Modulo per la presentazione delle osservazioni per i piani/programmi/progetti sottoposti a procedimenti di valutazione ambientale di competenza statale

ID: Codice procedura (ID_VIP/ID_MATTM):10844

Impianto per la produzione di energia elettrica da fonte eolica, costituito da 6 aerogeneratori della potenza complessiva di 37,2 MW, un sistema di accumulo da 25 MW e relative opere connesse in località "Rempillo" nel comune di Pitigliano (GR).

TESTO DELLE OSSERVAZIONI

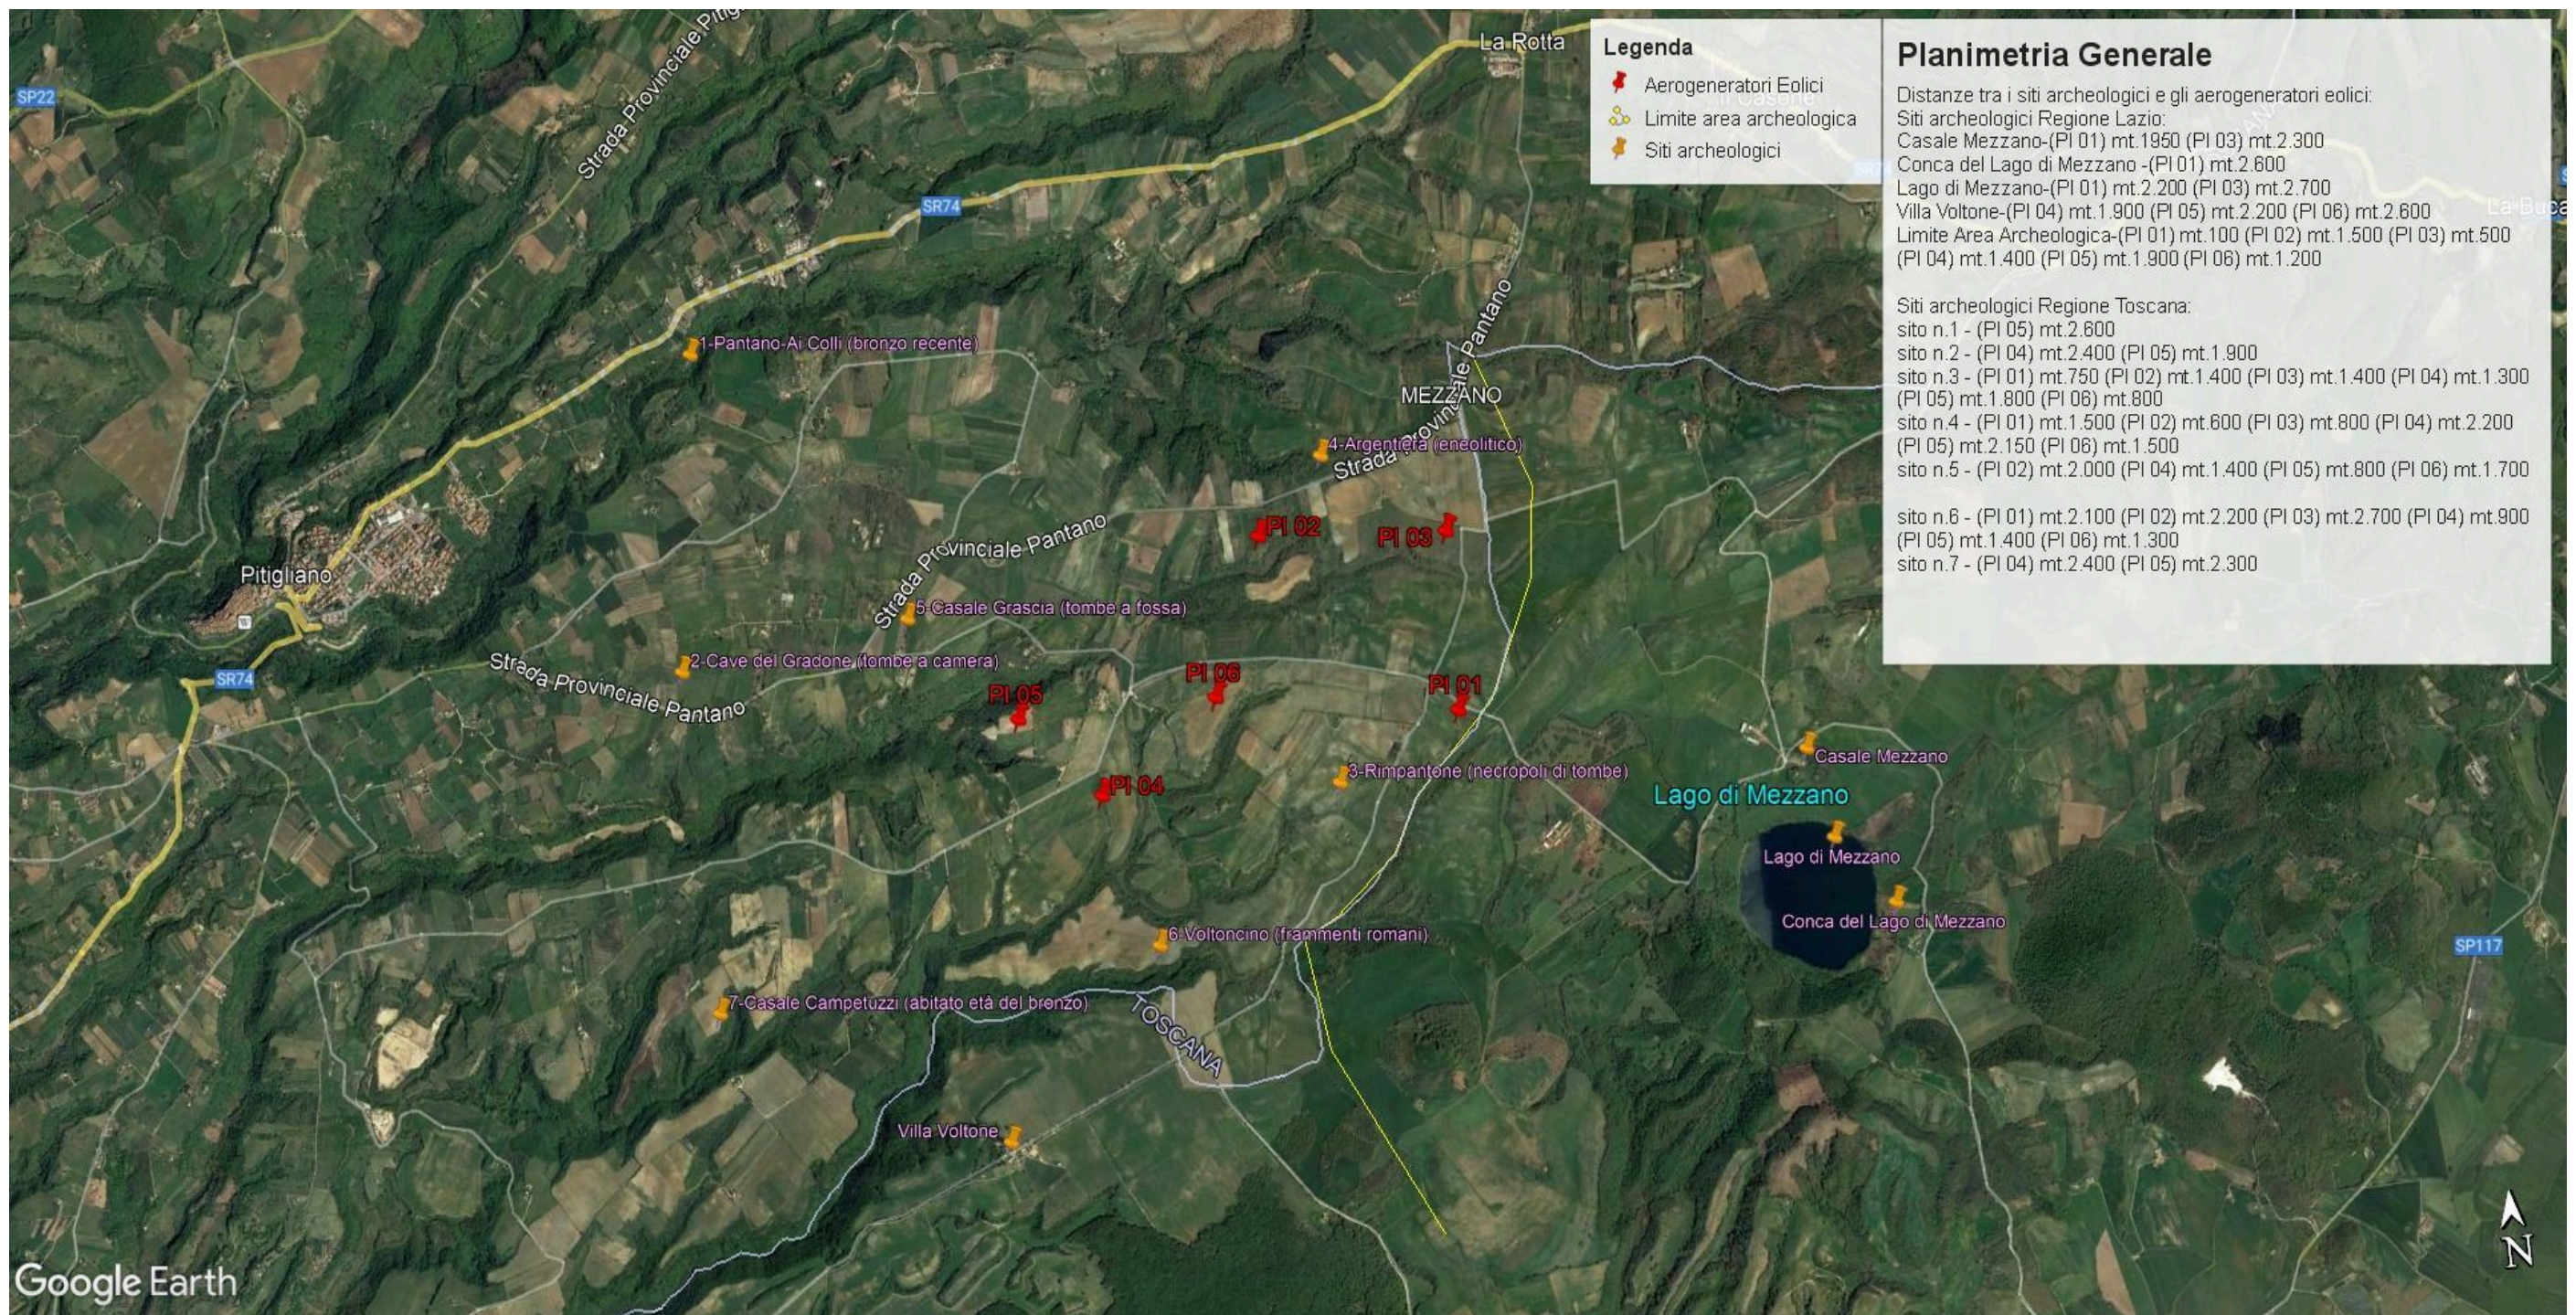
Inoltre, la zona in cui insisterebbe l’impianto eolico industriale Rempillo è compresa nelle fasce di rispetto di 3 km di diversi beni archeologici tutelati dalla parte II del Codice dei Beni Culturali (vedi Allegato, immagine n. 3). Inoltre le pale P04 e P05 ricadono all’interno di un’area archeologica che la Proponente vorrebbe cancellare per il semplice fatto che non è riportata nel documento regionale ma nel documento provinciale come meglio dettagliato nell’Osservazione n. 5. Alla luce di quanto documentato appare chiaro quindi che la collocazione dell’impianto non ha tenuto conto alcuno dei vincoli dell’area nella quale è stato progettato e l’inserimento dell’impianto eolico nel paesaggio e sul territorio non è corretto (Allegato IV delle Linee guida nazionali di cui al D.M dello Sviluppo economico del 10.09.2010).

- h) Le zone di interesse archeologico evidenziate nell'immagine n. 3 a cui si aggiungono anche l'importante abitato protostorico di Sorgenti della Nova e Ruderì del Castello altomedioevale che si trovano a circa 4 km dalle aree in cui è stato progettato l'impianto eolico industriale. Poco più lontano i resti del castello medioevale “Morroneccio”. Nell'area vasta le preziose necropoli eneolitiche (Poggi Alti) ed etrusche di Pitigliano, Sovana e Sorano.

Riservandoci di verificare l'esistenza o meno dell'area archeologica riportata nel PSC vogliamo ricordare che comunque le due “pale” P04 e P05 anche superando l'incompatibilità di non essere all'interno del perimetro di un bene culturale manterrebbero comunque la loro incompatibilità paesaggistica per i motivi ben argomentati nella nostra prima Osservazione quando abbiamo messo in evidenza come tutti e 6 gli aerogeneratori ricadendo nelle fasce di rispetto del bene di notevole interesse pubblico ex art. 136 del Codice dei Beni Culturali e del Paesaggio “ Conca del Lago di Mezzano e territorio circostante” confinante direttamente con l'area archeologica citata di cui al PSC e quindi sarebbero collocati in un'area non idonea al loro insediamento come previsto dall'art. 20 del D.Lgs 199/2021 e dall'Allegato IV (inserimento degli impianti eolici nel Paesaggio e sul Territorio) delle Linee Guida Nazionali per le autorizzazioni all'insediamento degli Impianti FER .
